IMPIANTO FOTOVOLTAICO AD INSEGUITORI MONOASSIALI PER LA PRODUZIONE DI ENERGIA ELETTRICA, CON SISTEMA DI ACCUMULO (ENERGY STORAGE SYSTEM), SITO NEL COMUNE DI ATRI (TE) 64032 IN LOC. STRACCA IN AREA EX-CAVA PER UNA POTENZA NOMINALE DI 7718,34 KW ED UNA POTENZA RICHIESTA IN IMMISSIONE DI 5999 KW ALLA TENSIONE RETE DI 20 KV, COMPRESIVO DELLE OPERE DI RETE PER LA CONNESSIONE RICADENTI ANCHE NEL COMUNE DI ROSETO (TE).

RELAZIONE TECNICA AMBIENTALE

rappresentazione dello stato di progetto a seguito di Giudizio Via
33069 del 10/12/2020 e confronto con il progetto presentato

NextEnergy Capital Italia S.r.l. Milano (MI) Via Orefici n° 2, CAP 20123 Partita IVA 09562920968 PEC: nextenergycapitalitalia-srl@legalmail.it	STUDIO DI ASSOGGETTABILITÀ Riferimento normativo D.Lgs. 4/2008 Adeguamento progetto a seguito di Giudizio Via 3306 del 10/12/2020	Atri (Te)
		Gennaio 2021

2 MODIFICHE PROGETTUALI

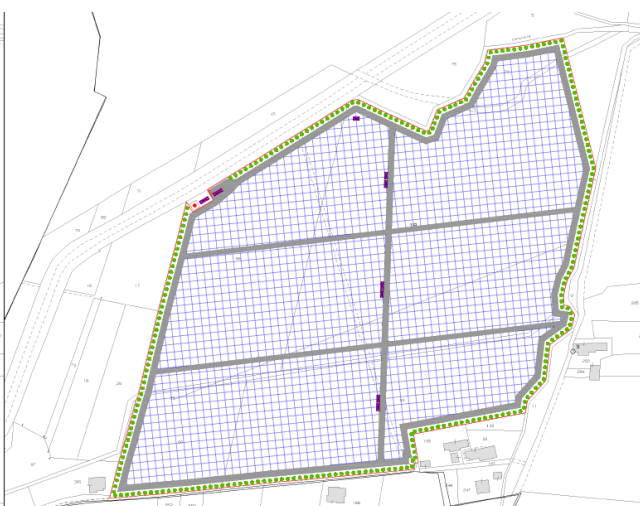
Di seguito si riportano sinteticamente ed in modo comparativo le modifiche progettuali apportate. Si rappresenta fin d'ora che tutte le modifiche sono state apportate nel rispetto delle indicazioni del CCRVIA e di fatto determinano una variazione in minus di tutte le caratteristiche dell'impianto.

CARATTERISTICA PROGETTUALE	PROGETTO DEPOSITATO	PROGETTO VARIATO A SEGUITO DELLE INDICAZIONI DEL CCRVIA	PERCENTUALE IN DIMINUZIONE
<u>Superficie di progetto</u>	100.000 mq	45.000 mq	-55 %
<u>Potenza impianto</u>	7.718,34 kW	3.667,92 kW	-52,5 %
<u>Mq superficie di moduli fotovoltaici</u>	36.211 mq	17.290 mq	-52,2 %
<u>n. di moduli fotovoltaici</u>	16.422	6.324	-61,5 %
<u>n. di cabine</u>	9	7	-22,2 %
<u>Altezza complessiva</u>	2,3 m	2, 3m	invariato
<u>Dimensione modulo fotovoltaico</u>	2,2 mq	2,7 mq	+22,7 %
<u>Profondità infissione nel terreno</u>	1,5-2m	1,5-2m	invariato
<u>Viabilità interna</u>	10.700 mq	8.000 mq	-25,2 %
<u>Volumetrie di scavo</u>	5000 mc	2250 mc	- 45 %
<u>Distanza abitazioni limitrofe (tracker)</u>	25 ÷ 35 m	25 ÷ 75 m	0 ÷ +40 m
<u>Distanza abitazioni limitrofe (cabine)</u>	64 ÷ 230 m	70 ÷ 248 m	+6 ÷ +18 m

Aree di impianto e viabilità: Progetto adeguato

Aree di impianto e viabilità: Progetto presentato

Il progetto fotovoltaico viene di fatto più che dimezzato nella superficie interessata dall'impianto come anche nella potenza nominale. Tale decurtazione ha reso necessario l'utilizzo di un modulo fotovoltaico differente che benché utilizzi la medesima tecnologia, ha una efficienza maggiore e delle dimensioni unitarie maggiori. Questo ha consentito di costruire una configurazione elettrica idonea alle mutate condizioni progettuali.

Ulteriormente è stato leggermente diminuito l'interasse delle strutture portamoduli portandola da 4,4m a 4m.

Vengono arretrate le opere di connessione per quanto tecnicamente possibile, ovvero nelle cabine di consegna e utente. Il sostegno dal quale parte la campata aerea (denominato in planimetria sostegno2) per attraversare il fiume Vomano, non può essere arretrato per esigenze tecniche in quanto la campata è già posta a limite tecnico.

La recinzione è stata ubicata all'interno della linea che delimita i 150m dal piede esterno dell'argine così come rappresentata nell'allegato n. 13 particolari costruttivi. Essa, come d'altronde era prevista in precedenza, sarà costituita da sostegni infissi nel terreno senza la presenza di un cordolo in cemento. Al più i singoli pali potranno essere dotati di un miniplinto delle dimensioni di 40 x 40 x 40 cm per dare solidità alla medesima. Si ricorda, d'altronde, che l'intera area di 10ha è sempre stata recintata per consentire lo svolgimento dell'attività di coltivazione della cava in sicurezza. Questa recinzione sarà arretrata e ridotta al minimo come da planimetria succitata.

Rappresentazione della distanza minima tra gli impianti esistenti

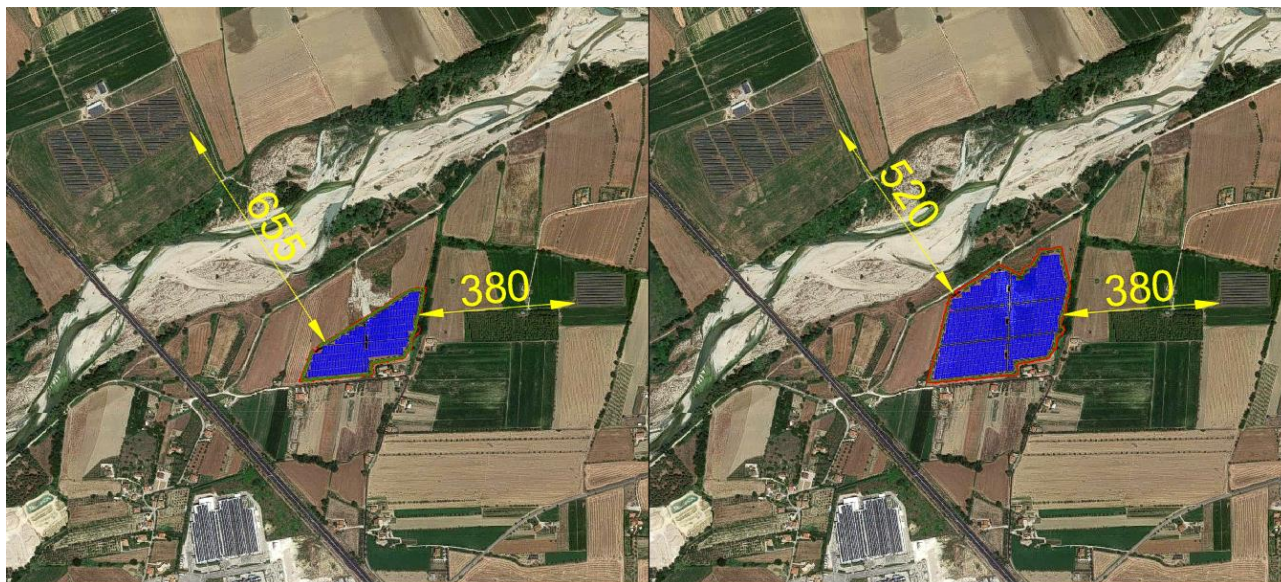
Rispetto al progetto inizialmente depositato, la distanza dell'impianto oltre il Fiume Vomano passa dai 520 metri ai 655 metri.

Non cambia la distanza dal piccolo impianto a terra situato a 380 metri a est.
